# DIETRO PALLONE, VIA

**0299**

## Descrizione prestazionale dell'intervento

**Passo carraio** inadeguato

## Foto del rilievo

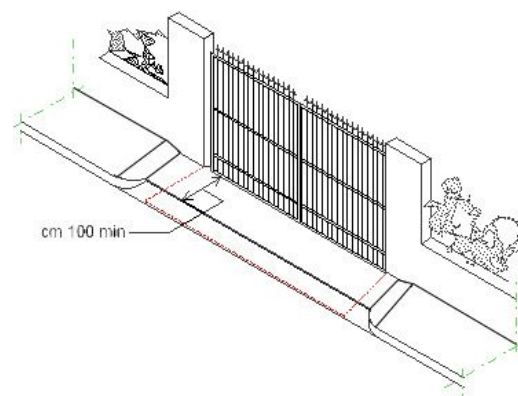
Occorre fare una buona rasatura della finitura superficiale per evitare di creare altre criticità sulla pavimentazione per le persone con difficoltà motorie.

Ridurre la rampa aumentando la pendenza e allargare il passaggio pedonale

Adeguamento passo carraio tramite realizzazione di marciapiedi in **rilevato** (quota accesso immobile) e rampe di raccordo al percorso esistente, con pendenza 5% (massima 8%); il passo carraio sarà completo di elemento di raccordo per il passaggio dei veicoli; la porzione di percorso utile per i pedoni deve essere di larghezza minima 120 cm.
